Projekt Brenner-Nordzulauf im gemeinsamen Planungsraum Trassenauswahlverfahren mit Öffentlichkeitsbeteiligung

PROTOKOLL

Thema:	20. Sitzung des Gemeindeforums Nord 2
Datum und Uhrzeit:	22.06.2019, 19:00-21:00 Uhr
Ort:	Wendelsteinhalle, Gemeinde Brannenburg
TeilnehmerInnen (ohne Titel)	Karl Leistner (Samerberg) Olaf Kalsperger (Raubling) Andreas Schober (Raubling) Klaus Artmann (Raubling) Alexandra Burgmaier (Raubling) Brunhilde Rothdauscher (Raubling) Stefan Landprecht (Raubling, Beobachter) Christoph Schneider (Neubeuern) Martin Schmid (Neubeuern) Klaus Spatzier (Neubeuern) Wilhelm Klopfer (Neubeuern) Georg Fritz (Neubeuern) Manuel Gotthalseder (DB Netz AG) Sven Madlung (DB Netz AG) Lisa Eberle (DB Netz AG) Peter Hofer (ÖBB Infra) Peter Kölbach (ÖBB Infra) Alexander Buchner (IPBN) Sabine Volgger (clavis) Carina Röder (clavis)

20. GEMEINDEFORUM NORD 2

Werkstätten-Blick: Inn-Unterquerung bei Langenpf. (Var. Blau/Violett)

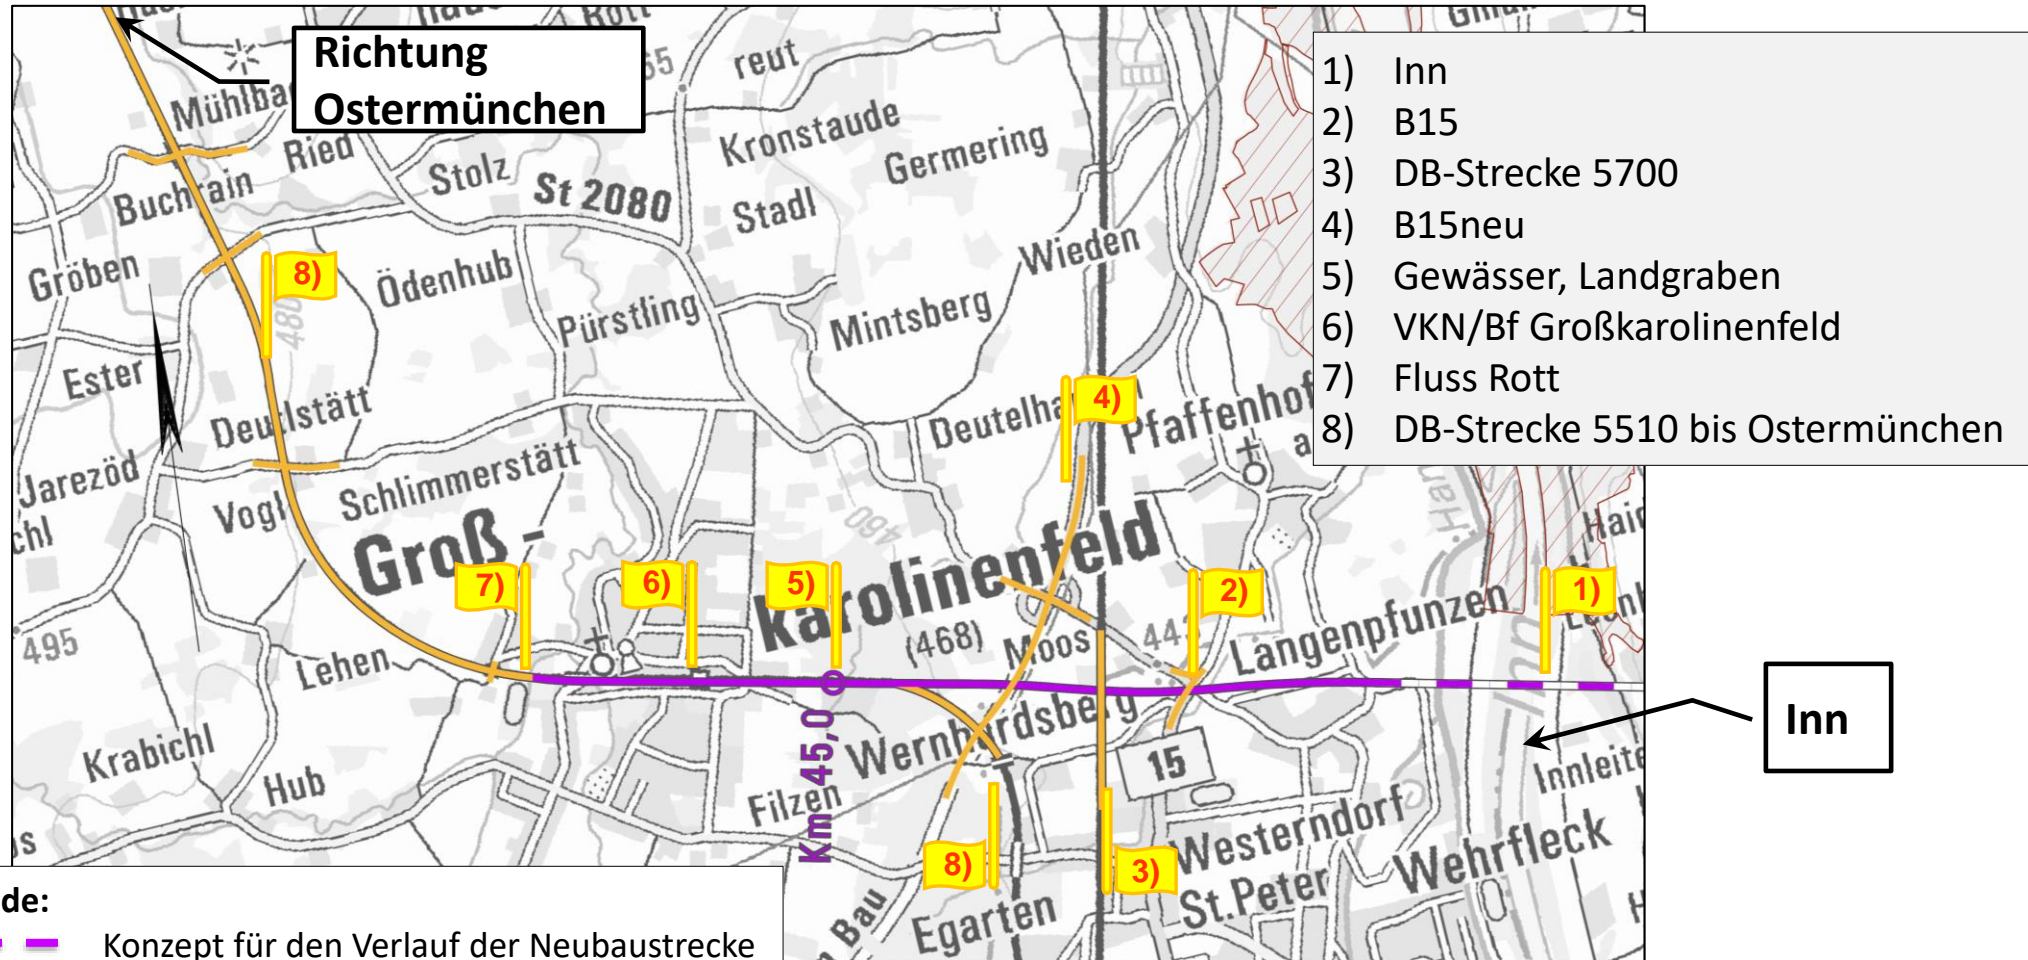
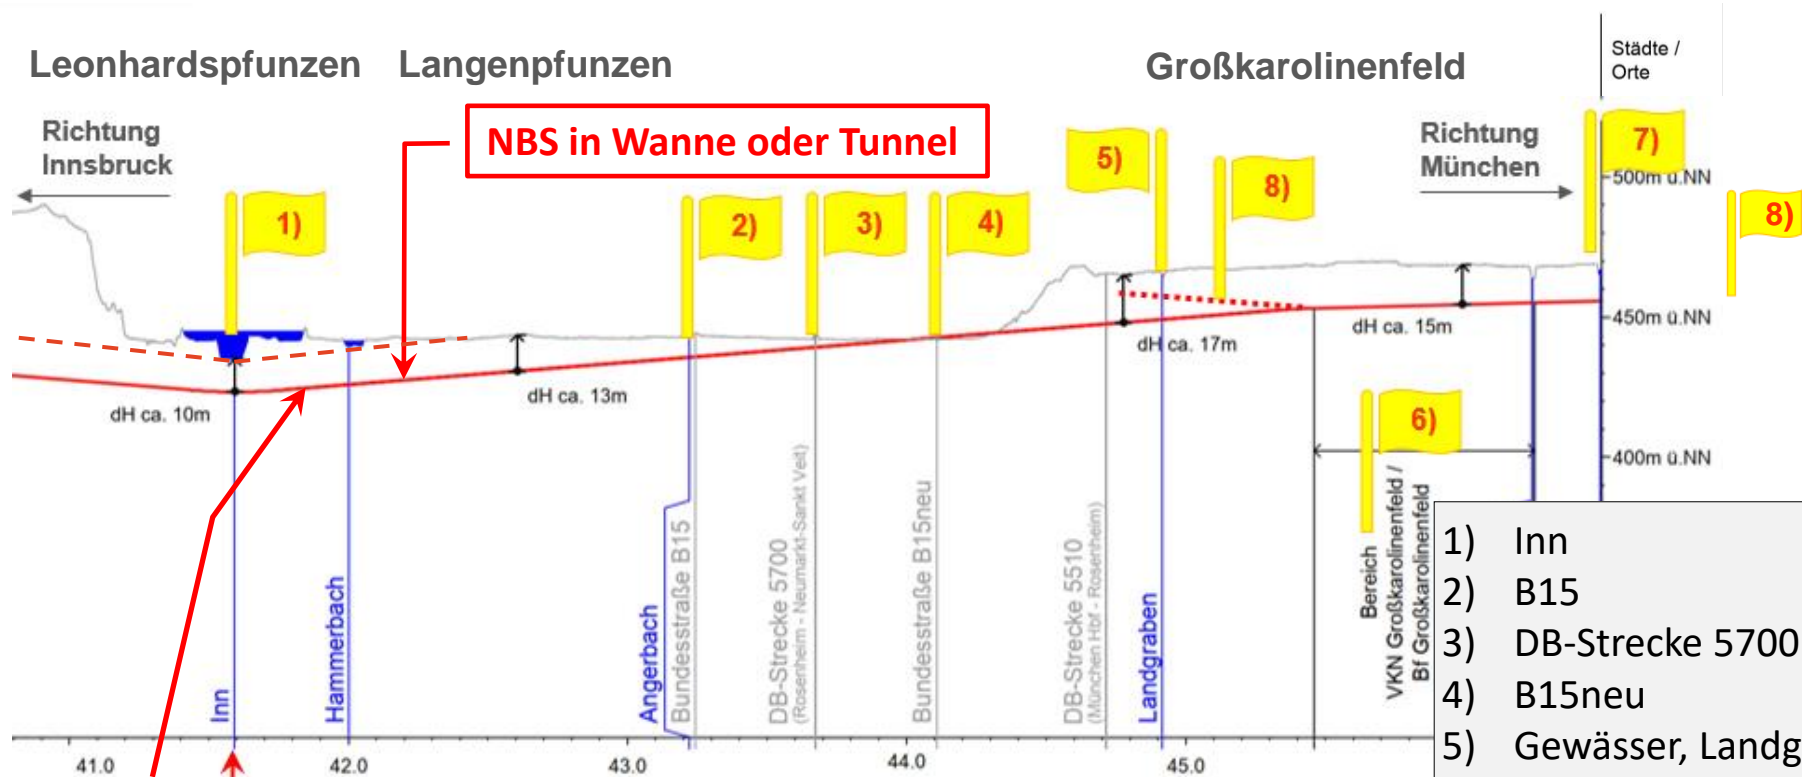
Ein Forenmitglied fragt, ob dies auch Auswirkungen auf den Bahnhof hat?

Der Bahnhof Großkarolinenfeld ist ein Fixpunkt. Gibt es bei Wasserwiesen auch einen Fixpunkt?

Ein Forenmitglied fragt, warum es beim Werkstätten-Blick Langenpfunzen keine Gegenüberstellung hinsichtlich Über- oder Unterquerung gibt?

- Der Planer bestätigt die Aussage und ergänzt, dass der Bahnhof Großkarolinenfeld 15 Meter tiefer gelegt werden müsste, um eine entsprechende Längenausdehnung zu erhalten. Die Strecke Rosenheim/München wäre über eine längere Zeit betrieblich stark eingeschränkt oder komplett gesperrt.

- Die Projektleitung entgegnet, dass auch bei Wasserwiesen nur eine Breite von 50 Metern vorliegt, die wenig Spielraum zulässt. Auch hier sind gewisse Änderungen möglich, jedoch keine gravierenden. Selbstverständlich werden vom Planer auch die Nachbarbereiche geprüft. Bei Querungssituationen gibt es generell wenig Spielraum, ebenso bei Bahnstrecken, bei Siedlungen und bei FFH-Gebieten.

- Der Planer antwortet, dass es bei der Innquerung Langenpfunzen keine Gegenüberstellung gibt, da sich herausgestellt hat, dass eine Innunterquerung für den Ast nach Großkarolinenfeld nicht möglich ist. Es handelt sich hierbei um eine Überprüfung der Machbarkeit.

Bereich Übergang Los Kundl/Radfeld-Schaftenau - GPR

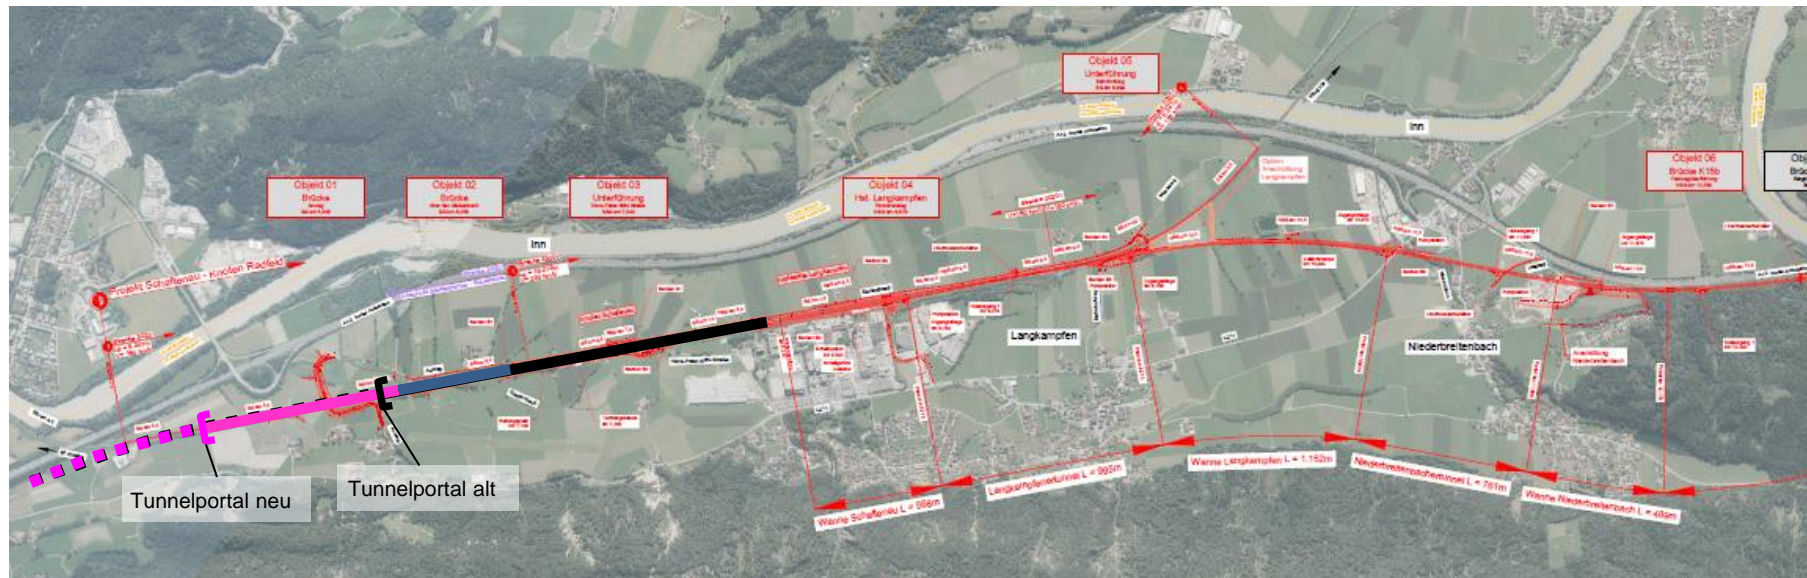
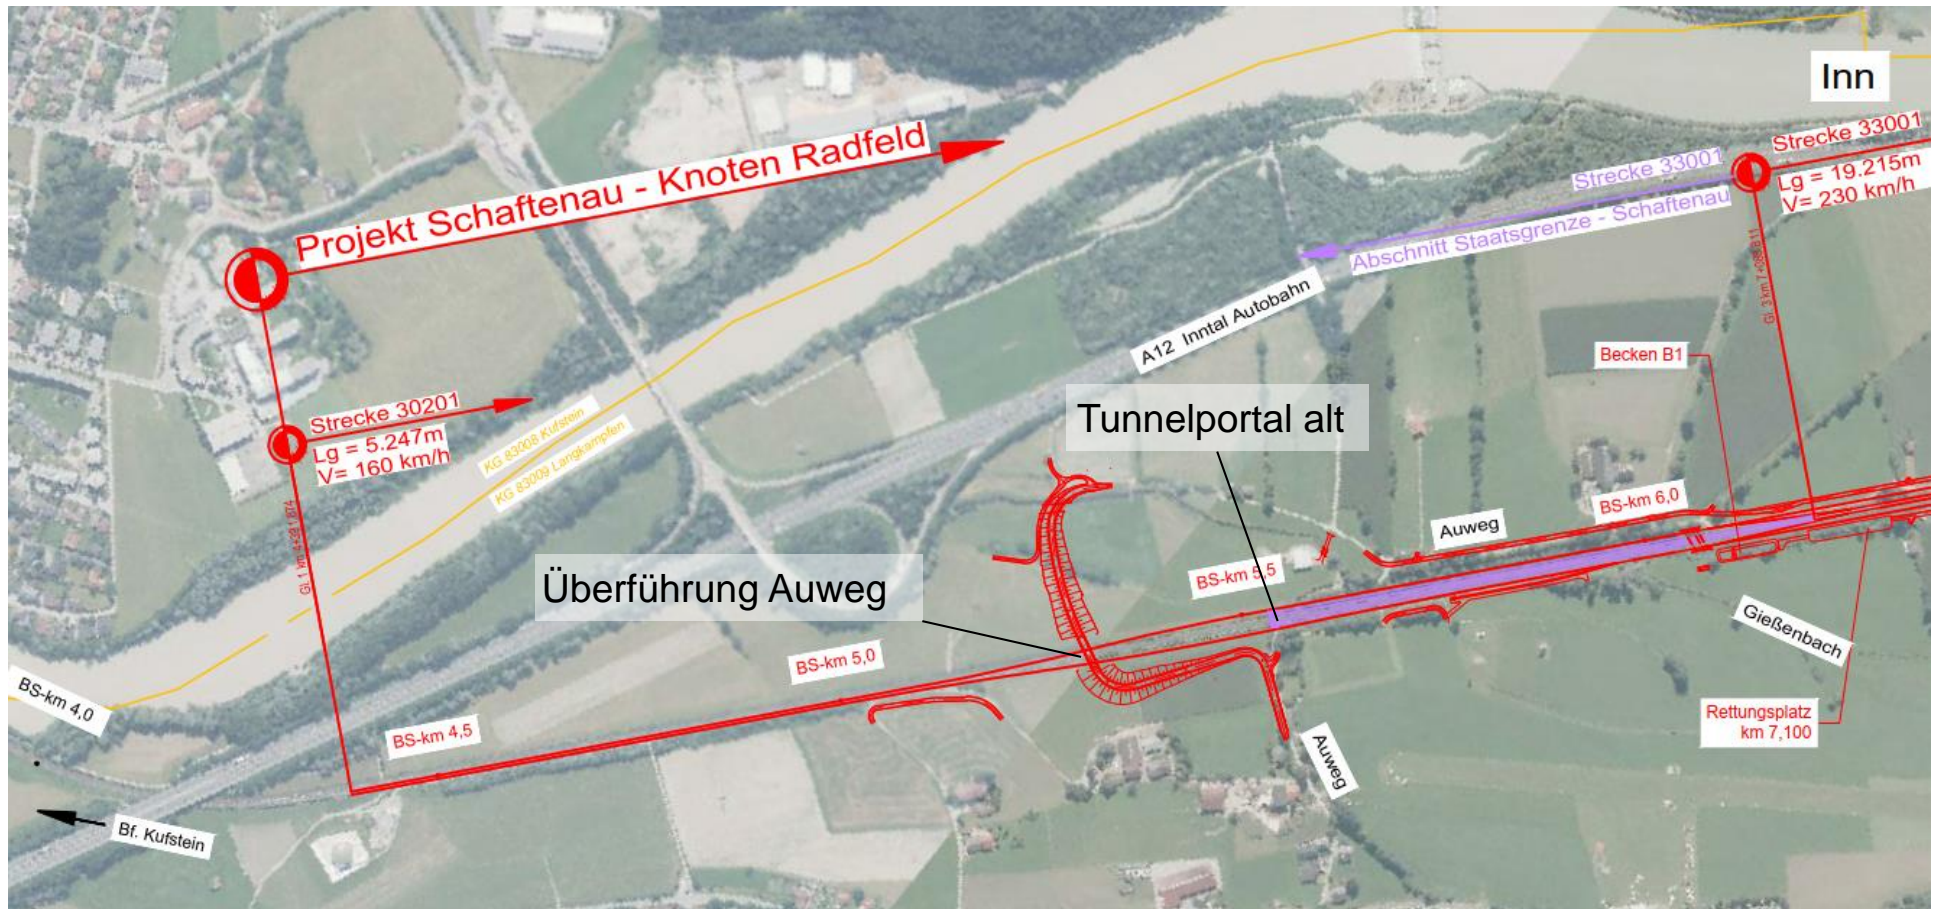
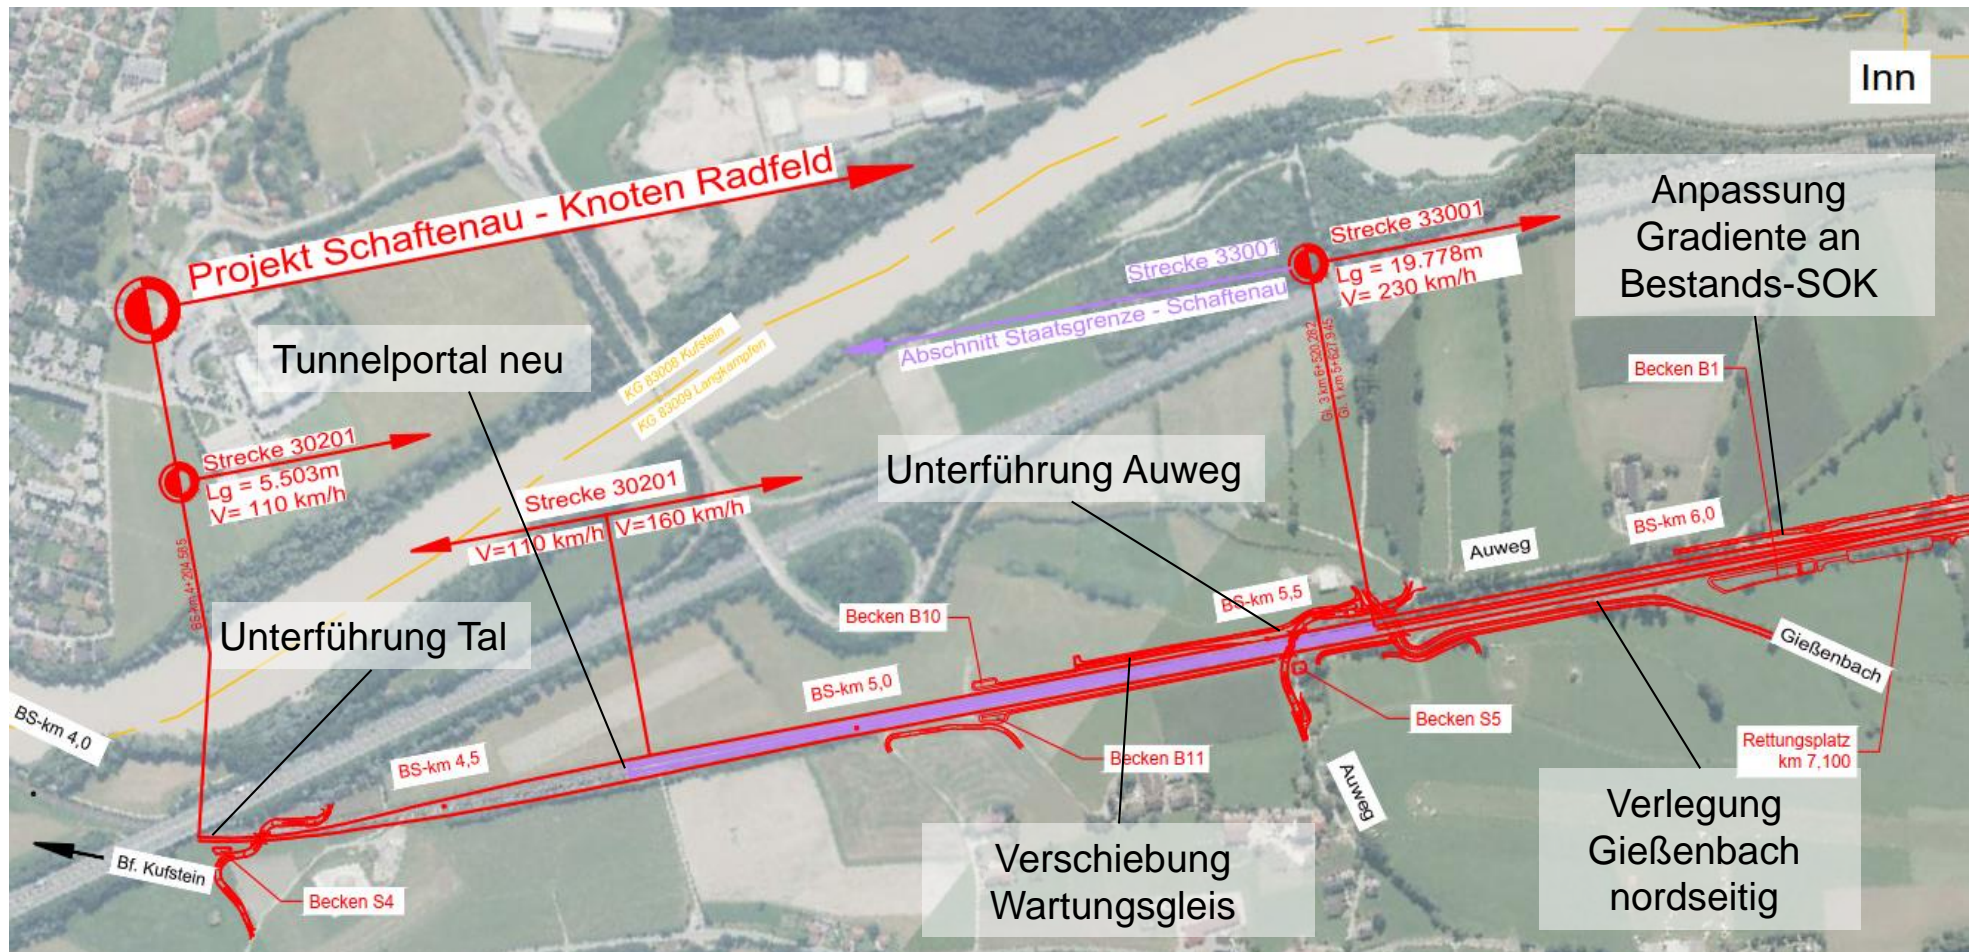
Ein Forenmitglied fragt, was den Ausschlag für das Verschieben des Tunnelportales gegeben hat?

Wurden die Pläne für den Bereich Schaftenau schon eingereicht?

- Die Projektleitung antwortet, dass die ursprüngliche Vorstellungen seitens der Gemeinde Langkampfen sehr restriktiv waren, was die Lage des Tunnelportals betraf. Die seitens der Gemeinde durchgeführten Neubetrachtung ihrer eigenen Bewertungsmaßstäbe ermöglichte eine Aktualisierung der Planung. Anstelle der Überführung konnte eine Unterquerung umgesetzt werden, bei gleichzeitiger Verschiebung des Portals Richtung Morsbach.
- Die Projektleitung ergänzt, dass die Planung mit dem eisenbahnrechtlichen Baubescheid noch detaillierter werde. Darin steht, wie gebaut werden muss. Der eisenbahnrechtliche Baubescheid ist ähnlich zu sehen wie der Planfeststellungsbescheid in Deutschland.

- Der Projektleiter antwortet, dass die Pläne zur Umweltverträglichkeitsprüfung eingereicht wurden. Alle in der Abbildung 56 rot dargestellten Objekte sind Gegenstand des UVE-Einreichoperates.
